Ministero dell'Ambiente e della Tutela del Territorio e del Mare - Direzione Generale Valutazioni Ambientali
Prot. DVA - 2010 - 0004699 del 19/02/2010

OGGETTO: OSSERVAZIONI AMBIENTALI SUL PROGETTO PER LA REALIZZAZIONE DI "NUOVO ELETTRODOTTO 380 KV SEMPLICE TERNA TRA L'ESISTENTE STAZIONE ELETTRICA 380/220/132 KV DI COLUNGA E L'ESISTENTE STAZIONE ELETTRICA 380/132 KV DI CALENZANO E LE OPERE CONNESSE ALLA REALIZZAZIONE DELLO STESSO"

CÀ DI
CORRADINI

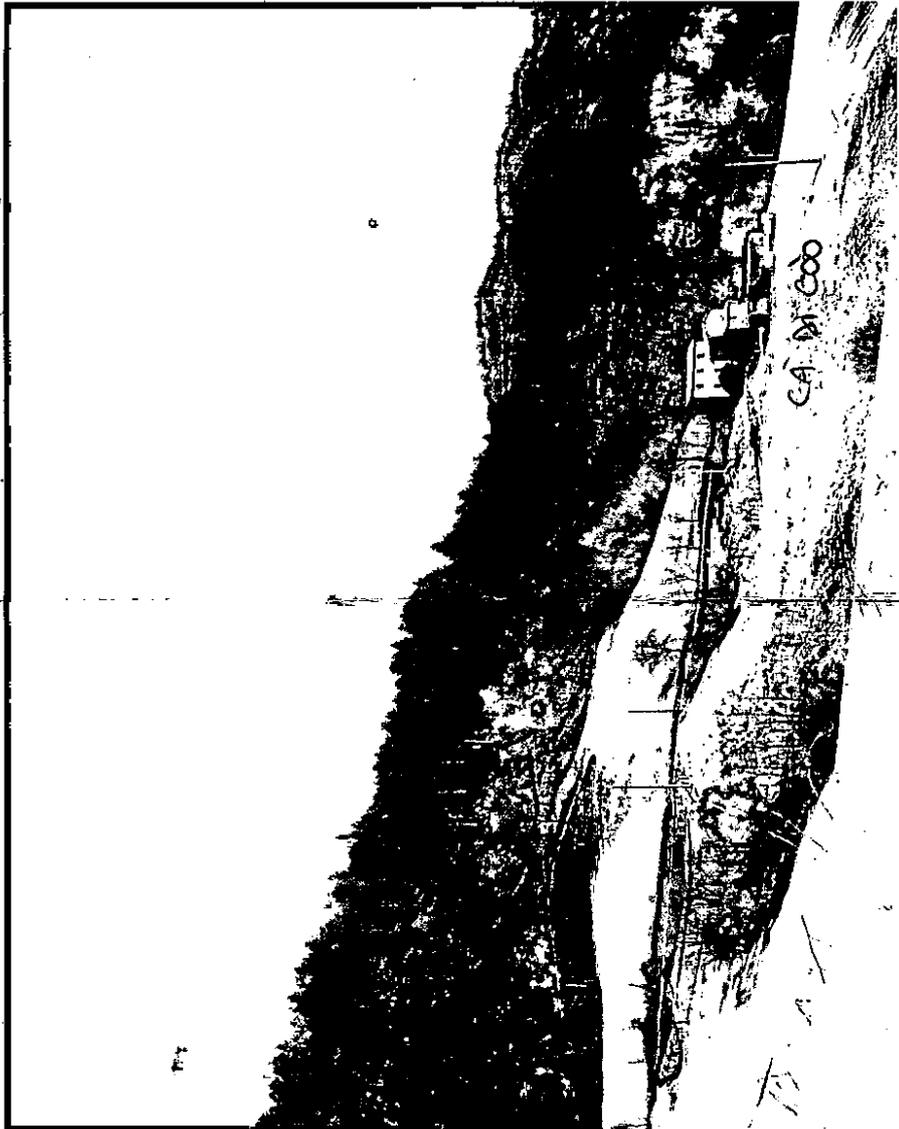
1_Esaminando la linea ad alta tensione a 220 Kv già esistente, nel percorso che va da Monte Bibele alla centrale di S. Benedetto del Querceto per poi risalire in direzione Quinzano (tratto Ca' di Coo - Ca' di Corradini - Centrale e ritorno), i fili e i tralicci in alcuni punti sono già a distanza a limite di sicurezza dalle abitazioni sottostanti la linea (allego documentazione fotografica). Il tracciato che è stato proposto nel nuovo progetto **RICALCA ESATTAMENTE** il tracciato già esistente (tratto Ca' di Coo - Ca' di Corradini - Centrale e ritorno), **senza rivalutare la distanza di sicurezza dai fili e dai tralicci alle abitazioni sottostanti. Rileva come non vi sia traccia del "Principio di precauzione", previsto nel D.M. 381/98 del Ministero dell'Ambiente.**

2_Qualora questo tratto venga sostituito dal nuovo impianto a 380 Kv, vista la pericolosità dell'inquinamento elettromagnetico che si svilupperebbe nelle vicinanze del corridoio, visto il disagio creato dall'inquinamento acustico dei fili nei periodi di nebbia, precipitazioni e vento, visto il disagio che si creerebbe durante gli interventi ad opera di TERNA per la sostituzione della linea, sono a richiedere la sostituzione del tracciato considerando nuove proposte, oppure in

alternativa chiedo l'interramento del tratto che sovrasterebbe le nostre abitazioni (Ca' di Coo - Ca' di Corradini - Centrale).
